GUTACHTERLICHE STELLUNGNAHME IM PRIVATAUFTRAG

Mängelbeurteilung an einbruchsresistenten Stahlblechtüren im Verlauf eines Verkehrsweges eines Bürokomplex

THEMA: Beurteilung, ob die Sicherheits- und Nutzungsanforderungen der vier Treppenraumbtüren im Pavillon 2, 1.OG hinreichend erfüllt werden

FOKUS: Mängelfeststellung an 4 Türen der Güte T30 RS FW RC4
i.V.m. Nutzungsbeeinträchtigungen der Mietsache

Abbildung 6: Risse im Mauerwerk zeigten sich nach den ersten Lastbeaufschlagungen.

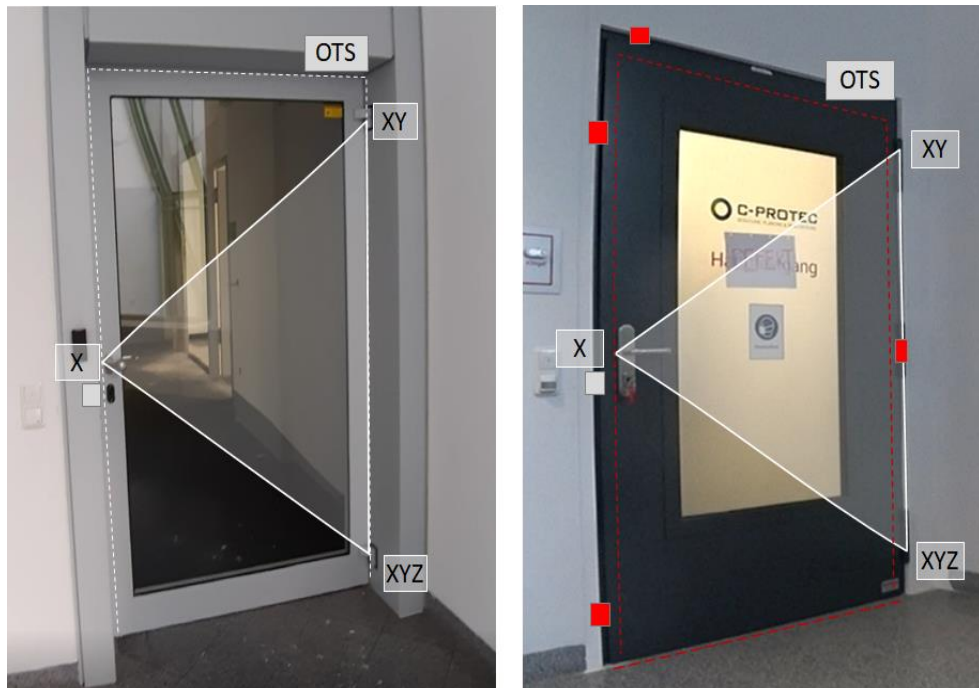
Die Abbildungen zeigen die Aufmauerung der Laibung vor der Entfernung der alten Türen, als auch die Situation nach Errichtung der neuer Türen. Die Risse sind unmittelbar nach den Lastbeaufschlagungen (Einhängen, Einstellen der 255 kg schweren Türen) erkennbar gewesen.

- a Mangelnde (dauerhaft kraftschlüssige) Fixierung der Türsysteme in den Maueröffnungen. Die Aufmauerungen der Wandöffnungen zeigte Risse unmittelbar nach den ersten Lastbeaufschlagung. Die Folgen sind instabile Achslagen der Türen.

- Unnachgiebige Anbindung der bandseitigen Zarge durch Fixierung der Aufmauerung und Nachsetzen der Zarge (a),
- Nachrichten der Türblätter (mit definiertem Vorhalt in YZ und Vorspannung in X mit den Ziel eines homogenen Spalt- und Versatzbildes ± 1.0 mm (b, c),
- Austausch der OTS z.B. gegen DORMA TS 98 XEA „Soft-Close, Soft-Open“ (d, e),
- Erneuerung der umlaufenden Dichtungen mit geeigneter Wulststeifigkeit (g),
- Erneuerung der defekten Schlösser, Fixierung der losen Drücker (c, e),
- Verschließen aller Fehlbohrungen (f), gemeinsame Endabnahme.

Abbildung 7 Statische Bestimmtheit der alten Türen (links) / Neuen (rechts)

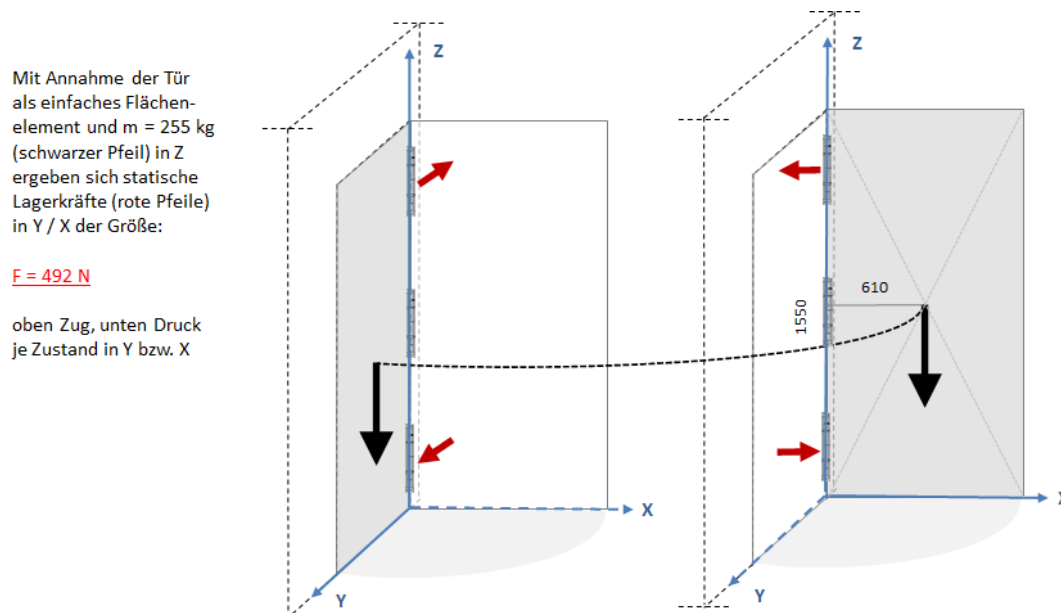
Der Vergleich der ursprünglichen / neu errichteten Türen zeigt Unterschiede der Erzielung einer statische Bestimmtheit (symbolisiert durch das eingezeichnete Dreieck) auf. Die rot eingezeichneten Bereiche stehen für Gefahren der statischen Überbestimmungen (Dreifachverriegelung, und -bänder, Schnäpper, Dichtband). Diese können führen Verspannungen und Klemmungen in X führen .. Wie vorliegend,

- c Unzureichende Vermeidung statischer Überbestimmungen (in X) zur Sicherstellung einer robusten Referenzierung und der Einhaltung relevanter Funktionsmaße. Hierher gehören insbesondere die Freigängigkeit aller Riegel i.V.m. spezifizierten und verifizierten Dichtmaßen (homogener Anpressdruck).

Abbildung 9 Ermittlung der Versatzmaße, unterschiedliche Fehlerbilder in X

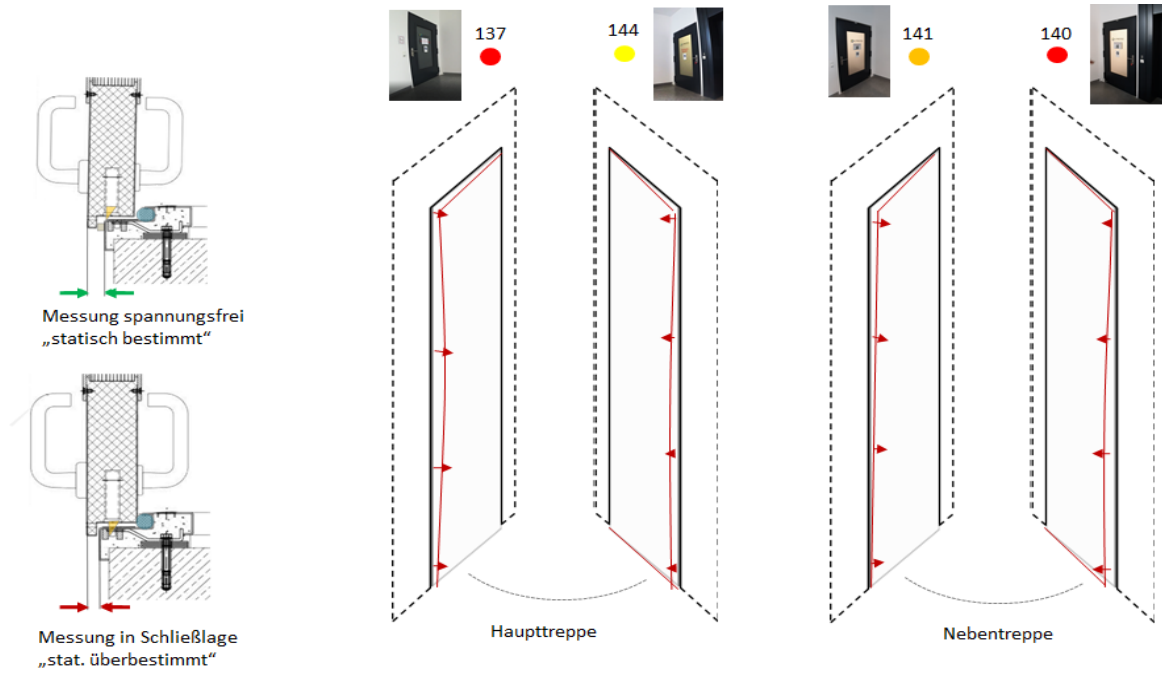
Obiger Vergleich der Endlagen (Schließlage, Offenstand) zeigt qualitativ die Kippung verursachenden statischen Kräfte (in X und Y wechselnd). Unter Hinzunahme dynamischer Effekte erhöht sich die Wichtigkeit eines soliden Wandanschlusses zum dauerhaften Erhalt der Vertikalität der Bandachse in Z nochmals. Resultierende Kippungen links könnten zu Zwängungen, Kippungen rechts zu mangelnder Riegelfreigängigkeit führen. Zweiteres ist maßgeblich für vorliegende Fehlfunktion. Die erheblichen Einflüsse in X werden generell zu wenig beachtet.

- b Labilität und fehlende Steifigkeit sind mitursächlich für Lage und Formabweichungen wie Absenken (in Z), Kippung (in Y), Verwindung (in X). Toleranzen für Spalt und Versatzmaße werden nicht eingehalten. Letztere sind maßgeblich für einen Großteil der weiteren und auch durch diverse Nachbesserungen entstandenen Defizite.

Abbildung 12: Fehlende Spezifikation der Dichtungsanlage und anderer relevanter Maße in X

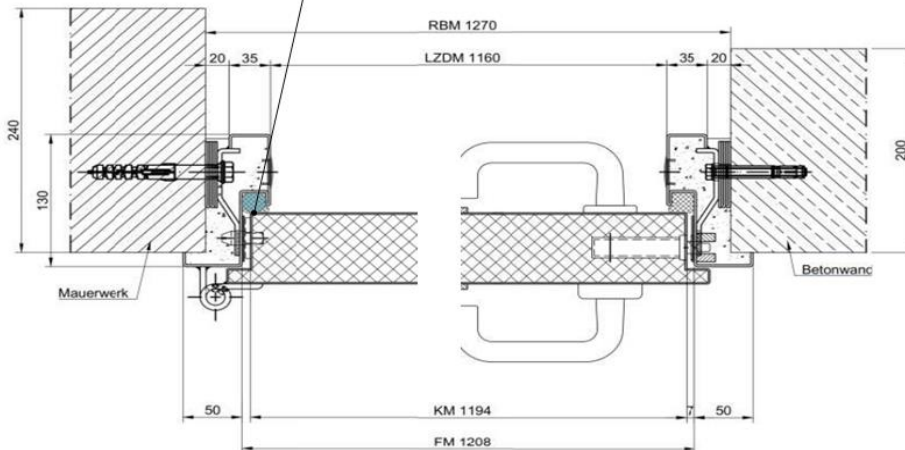
- g Zu geringe Beachtung fand sowohl in der Errichtung als auch in der Nachbesserung die Sicherstellung eines gleichmäßigen Dichtungsdruckes (durch Spezifizierung und Methoden der Messung), ebenso die Feineinstellung der OTS (dosierte Schließ- und degressive Öffnungsmomente). Hierbei handelt es sich Probleme genereller Art.

Abbildung 14: Vergleich der TS 93 Momente bei unterschiedlichen Größen

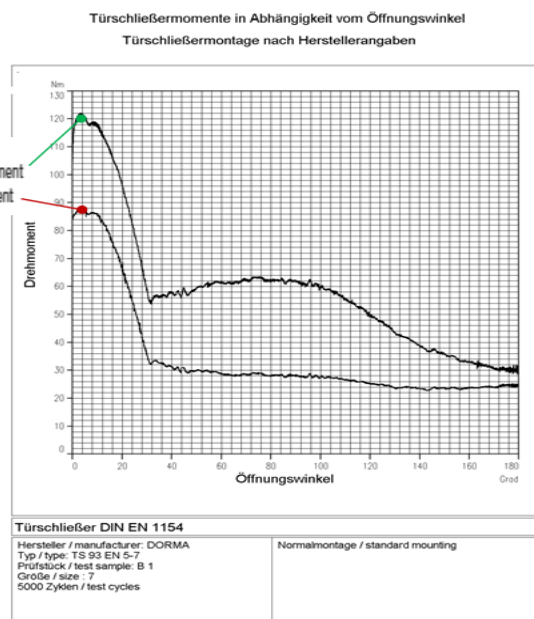
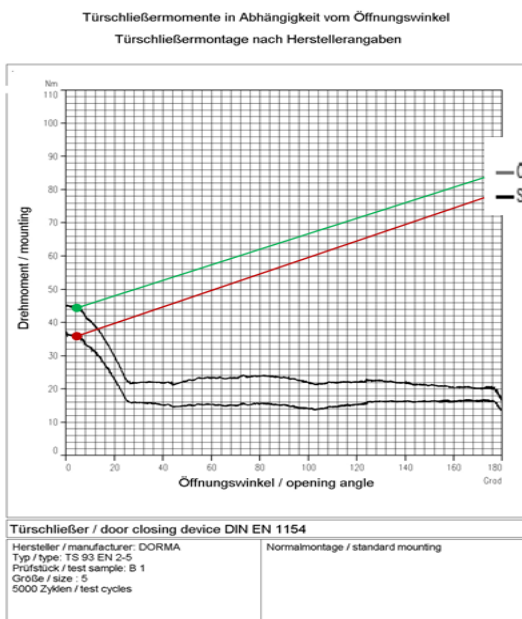
- d Ungeeignete Konzeption der Obentürschließer (OTS) der Stärke 1-5. Für derart schwere Türen in Verkehrswegen wäre (ein Drehtürantrieb ideal), zumindest ein OTS der Stärke 5-7 (mit Inkaufnahme geringeren Bedienkomforts) erforderlich. Letzterer wurde zwischenzeitlich montiert. Einem günstigeren Drehmomentverlauf wäre im Zuge der Nachbesserungen auch die Umsetzung der OTS auf die Bandseite (also nahe der Drehachse des Türsystems zuträglich gewesen).

- e Bei den ursprünglich zu schwachen OTSn wurden vermutlich die Schließgeschwindigkeiten im Endanschlag (Zuknallen) derart überhöht, dass die Energieableitung (Wucht der Erschütterungen) zu Deformationen führten. Daraus resultieren unter anderem. Beschädigungen der Schlösser, wodurch die Öffnungseigenschaften der Türen (trotz späterem Austausch der OTS) weiter zunehmend beeinträchtigen wurden.

Am 14.02.2022 wurde eine Mustertür ausgewählt. An dieser Tür wurde auf der Bandseite ein neuer OTS DORMA TS98 XEA montiert. Absicht ist die Feststellung einer Verbesserung, die dann für die anderen Treppenraumbtüren im 1.OG des Pavillon 2 übertragbar wäre. Die Tür wurde (unter den gegebenen Umständen bestmöglich) optimiert.

Abbildung 17: Mängelfeststellung (mit Gewichtung)

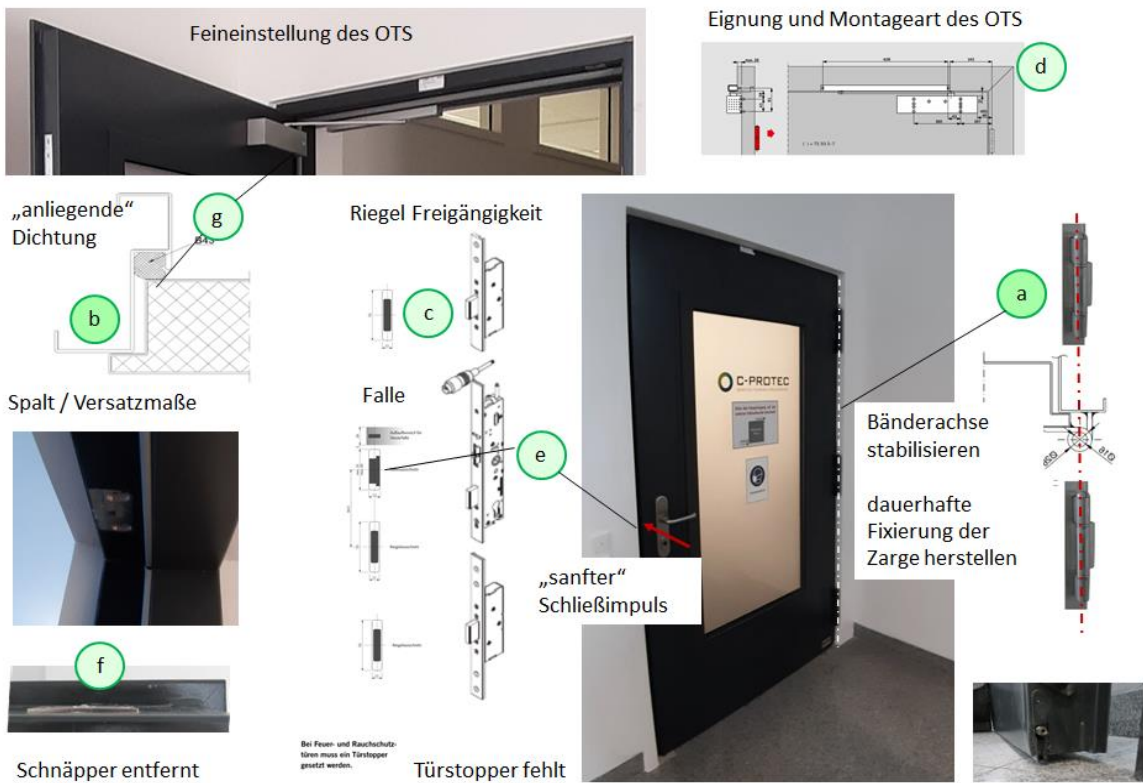
Zwei der vier Türen wiesen wesentliche Mängel ihrer Funktionstüchtigkeit auf. Die Hälfte der Mietflächennutzung ist aufgrund unzumutbaren Öffungsverhaltens der Türen (rot) gestört. Zwei weitere Türen zeigten Beeinträchtigungen. Vorübergehende Abhilfe wurde geschaffen.

Erstens: die Anforderungen an eine betriebsgerechte Nutzung der Türen (in Verkehrswegen) wurden weder zureichend konzeptioniert noch realisiert. Zweitens: die (erst während der Errichtung) festgestellte Nachgiebigkeit der bandseitigen Mauerfixierung, hätte eine Lösungsfindung, anstelle „Bedenken“ erfordert. Die Abnahmefähigkeit war nicht gegeben.

- Die Türsysteme (insbesondere die Türblätter) können erhalten bleiben. Die Güteeignung ist im Vertrauen auf deren Kennzeichnung gegeben.
- Die (unnachgiebige) vertikale Achslage, sowie das umlaufende Spalt und Versatzbild muss gem. Spezifikation (Nennmaß $\pm 1,0$ mm) dauerhaft hergestellt werden.
- Die Komponenten: Dichtung, Schließer (OTS) und Schlösser bedürfen einer Nachkonzeptionierung, Ertüchtigung und Feinjustierung
